Informe Consolidado de Solicitud de Aclaraciones, Rectificaciones y/o Ampliaciones al Estudio de Impacto Ambiental del Proyecto "Proyecto Minero Ciclón Exploradora"

Nombre del Titular : Eco Earth Elements SpA
Nombre del Representante Legal : Arturo Claudio Prieto Matte
Dirección : Avda. El Bosque Norte N°0226 oficina 502, Las Condes

El presente Informe Consolidado de Solicitud de Aclaraciones, Rectificaciones o Ampliaciones al Estudio de Impacto Ambiental (en adelante, "EIA") del proyecto "Proyecto Minero Ciclón Exploradora" (en adelante, el "Proyecto"), contiene las observaciones generadas en virtud de la revisión del EIA del Proyecto.

Imagen 1 Camino del Inca

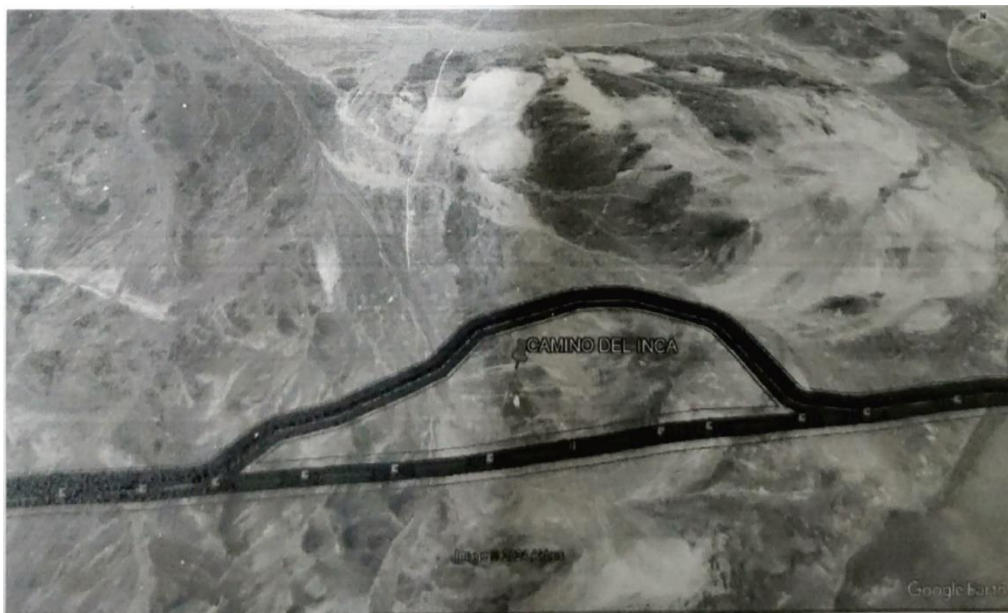
- 1.32 En relación a lo presentado por el titular, no existiría ningún registro en terreno que indique que por las rutas de intervención en puntos de cruce con tendido eléctrico y las líneas de aguas, de influencia del proyecto exista trazado del Camino del Inca o Qhapaqñan, lo cual, según las siguientes imágenes 1 y 2 aportadas por la Ilustre Municipalidad de Diego de Almagro no será correcto. Se solicita complementar la información de este punto y revisar si corresponde incluirlo en predicción y evaluación de impacto. De corresponder se debe proponer las medidas o compromisos acorde a su valorización.
